東海第二発電所 代替循環冷却系の信頼性について

平成29年10月19日
日本原子力発電株式会社

【代替循環冷却系 系統概要図】

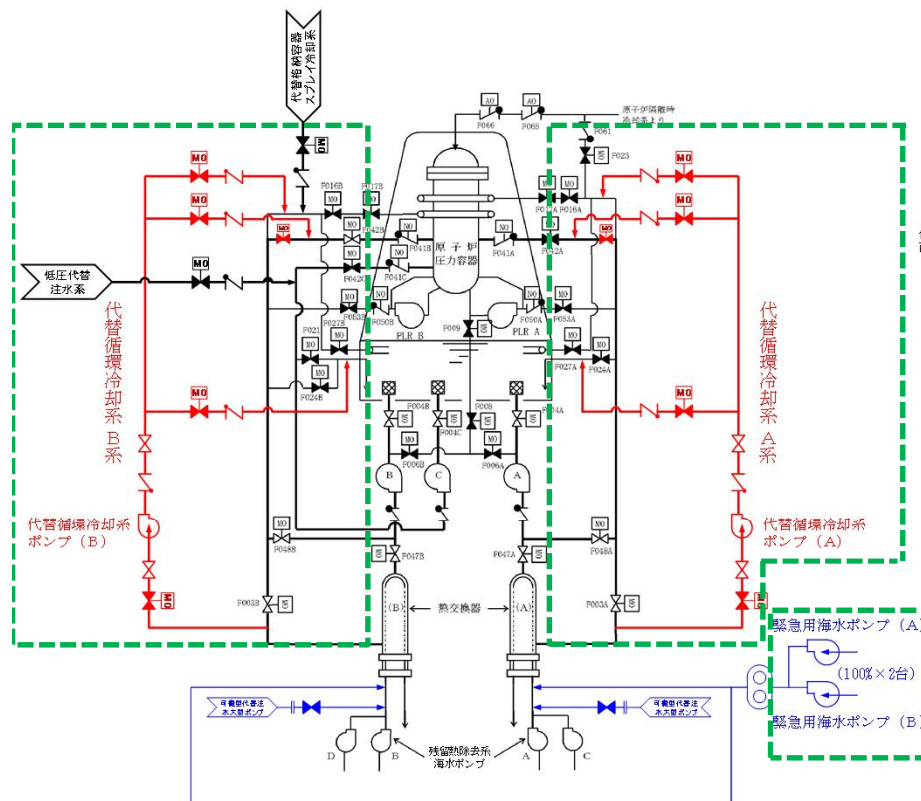
代替循環冷却系の信頼性確保の方針について、動的機器、サポート系等の系統全体の設計を含めて説明すること。

東海第二発電所の代替循環冷却系(サポート系を含む)の設計は次のとおりであり、高い信頼性を確保。

- 代替循環冷却系: 系統を多重化
- 海水系: 残留熱除去系海水系に加え、緊急用海水ポンプを多重化し、代替残留熱除去系海水系【自主対策】を配備
- 電源: 常設代替高圧電源装置を多重化(必要台数2台に対して5台+予備1台)、常設代替高圧電源装置から緊急用メタルクラッド開閉装置(M/C)の高圧母線への受電遮断器を多重化
